# Erratum planbeschrijving

## Haven de Val, polder Zuidhoek, Zuidernieuwlandpolder en Gouweveerpolder

PZDT-R-09101 ontw

Dit document is een aanvulling op de planbeschrijving van dijkverbetering haven de Val, polder Zuidhoek, Zuidernieuwlandpolder en Gouweveerpolder met kenmerk PZDT-R-08352 ontw.

DWARSPROFIEL kruinverhoging 1 Van dwp248 tot dp257

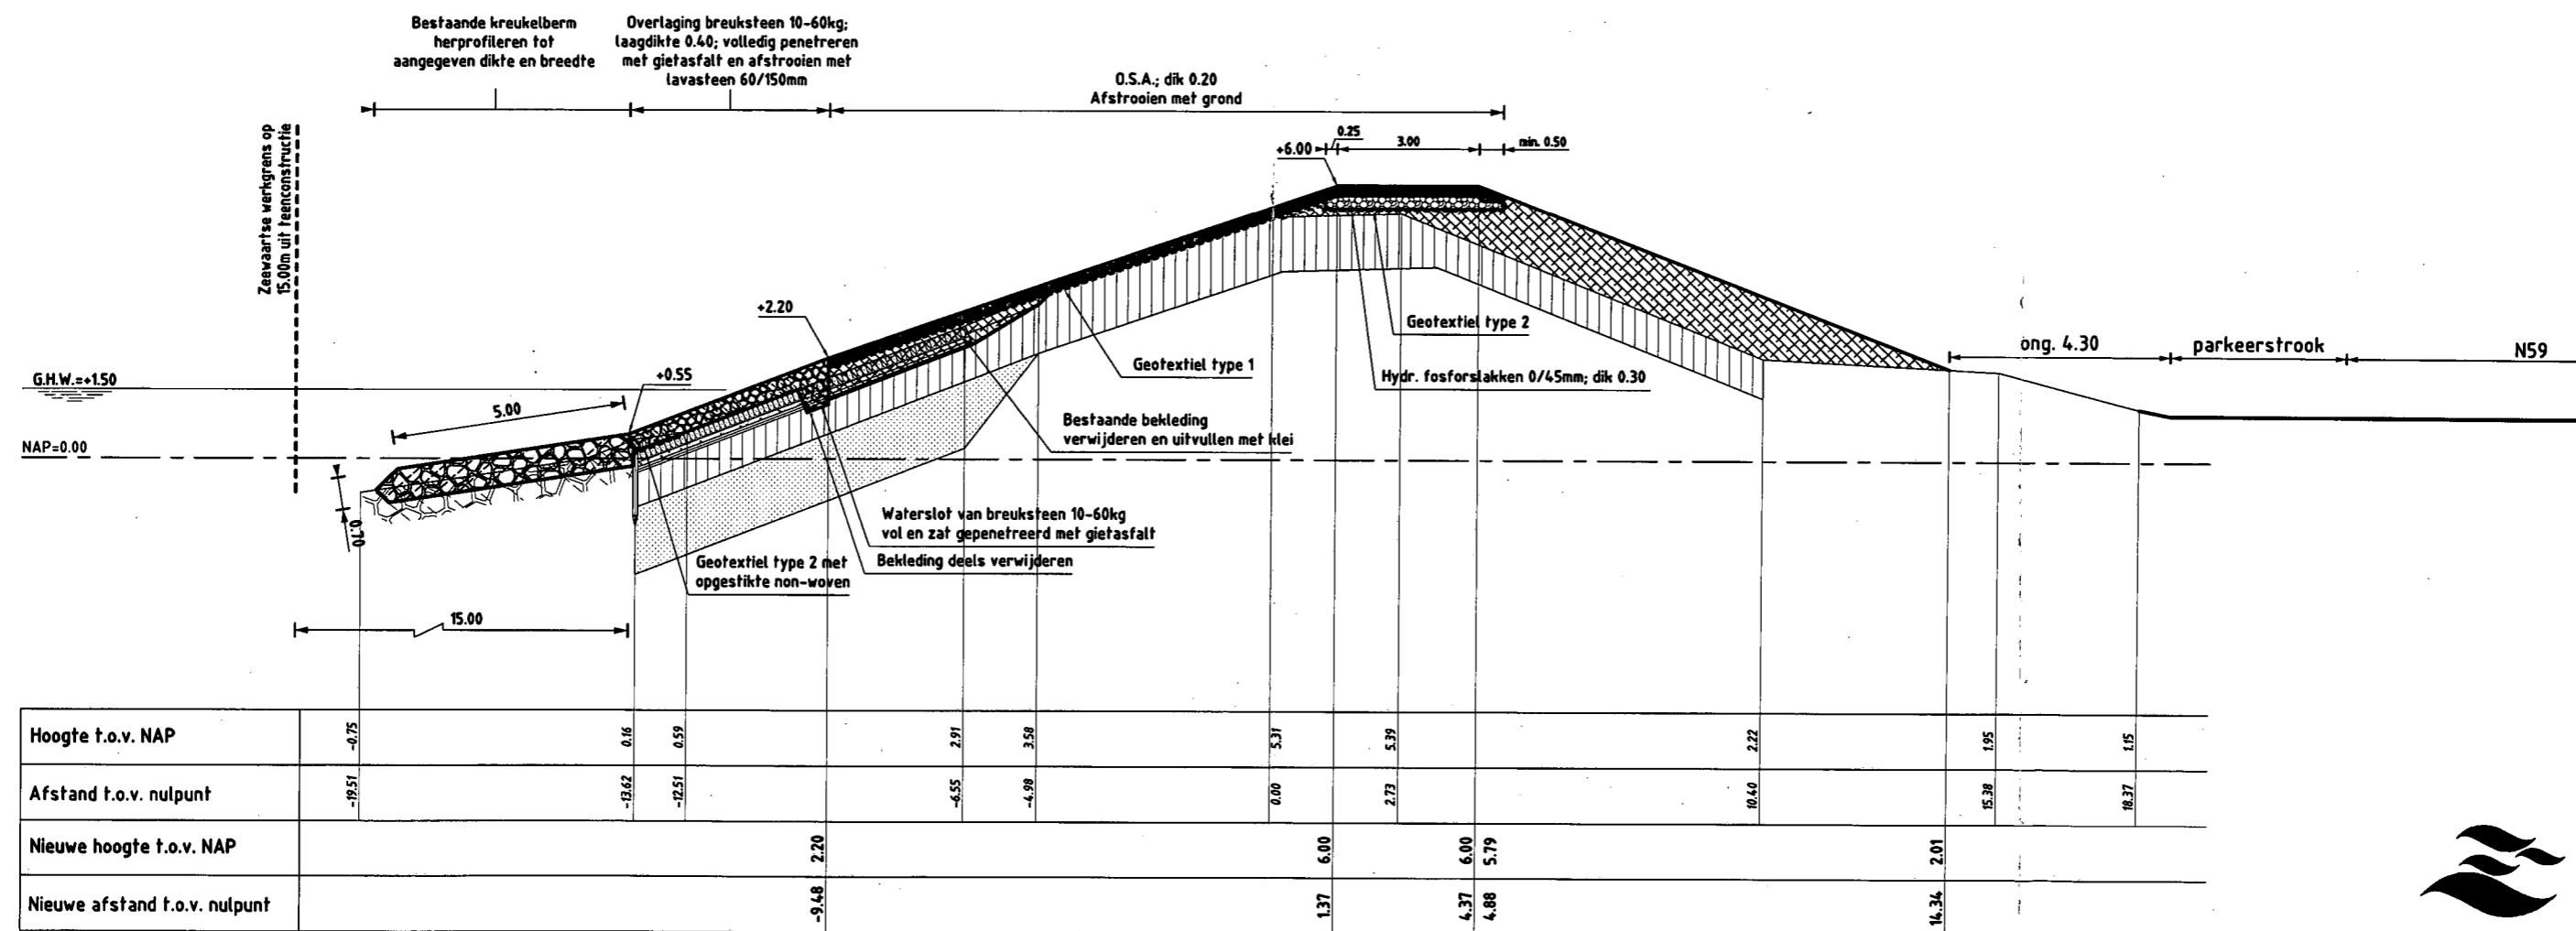
Het niveau van de kruin tussen dp 248 en dp 257 ligt in de bestaande situatie op circa NAP +5,40 m. De kruin dient verhoogd te worden naar een niveau van NAP +6,00 m. Dit is weergegeven in Figuur 2 in Bijlage 1.

In de huidige situatie heeft de kruin van de dijk tussen dp 248 en dp 257 een hoogte van gemiddeld NAP +5,40 m. Het niveau van de nieuwe kruin ligt op NAP +6,00 m. De kruinverhoging wordt uitgevoerd in klei en ingezaaid. De buitenzijde van de dijk zal op het bovenbeloop en op de kruin bestaan uit Open Steenasfalt die afgestrooid wordt met grond en ingezaaid. De aanblik van de dijk zal in de nieuwe situatie dan ook hetzelfde zijn als in de huidige situatie.

De nieuwe bekledingen wijzigen niet ten opzichte van het oorspronkelijke plan. Slechts de kruin wordt verhoogd van NAP +5,40 m naar NAP +6,00 m.
